„Rekonstrukce bytového domu Hálkova 624/4“

VYSVĚTLENÍ, ZMĚNA NEBO DOPLNĚNÍ ZADÁVACÍ DOKUMENTACE

Vysvětlení zadávací dokumentace č. 1 ze dne 10. 11. 2022

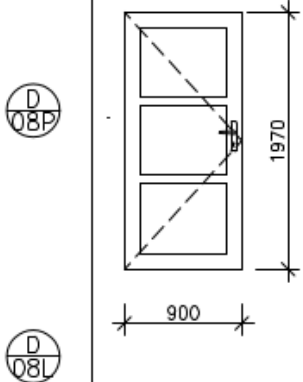
V rozpočtu je u vnitřních hliníkových dveří pozice D08 uveden 1 kus, ve výpisu 3ks.

V rozpočtu i výpisu u všech hliníkových dveří EW 30 DP 1 - ocel, v PBŘ EW 30 DP 3 - dřevo.

508	767-D/08	D+M dveře vnější hliníkové 900x1970 mm, pož. odolnost EW30 DP1-C, vč. zárubně, vč. kování, vč. připojovacích folií, vč. podkladního PUR hranolu, podrobnosti ve výpisu dveří DP/08	kus	1,00000		0,00
-----	----------	--	-----	---------	--	------

DVEŘE VNĚJŠÍ PROTIPOŽÁRNÍ - EW 30 DP1 - C ROZMĚR DVEŘÍ: 900x1970 mm POPIS: DVEŘE VNĚJŠÍ PROTIPOŽÁRNÍ, Z HLINÍKOVÝCH KOMOROVÝCH PROFILŮ, JEDNOKŘÍDLOVÉ, OTOČNÉ, PLNÉ, S PROLISEM, S POLODRÁŽKOU POŽÁRNÍ ODOLNOST: EW 30 DP1 - C (dle požadavku PBR EW 30 DP3-C) ZÁRUBEŇ: SOUČÁSTÍ DODÁVKY DVEŘÍ POVRCHOVÁ ÚPRAVA: SYSTÉMOVÝ NÁSTRÍK BARVA: SVĚTLÉ ŠEDÁ (bude upřesněno AD) ZÁMEK: VLOŽKOVÝ, BEZPEČNOSTNÍ KOVÁNÍ: STANDARDNÍ, KOULE Z VNĚJŠÍ STRANY - KLIKA Z VNITŘNÍ STRANY, ŠTÍTEK, NEREZ - MAT VYBAVENÍ: NÍZKÝ PRAH, SAMOZAVÍRAČ		1PP	1NP	2NP	3NP	4NP	STR	CELK
		P	2	-	-	-	-	-	2
		L	1	-	-	-	-	-	1

Zadavatel sděluje, že v této souvislosti poskytuje upravenou projektovou dokumentaci a výkaz výměr, které jsou přílohou tohoto vysvětlení.
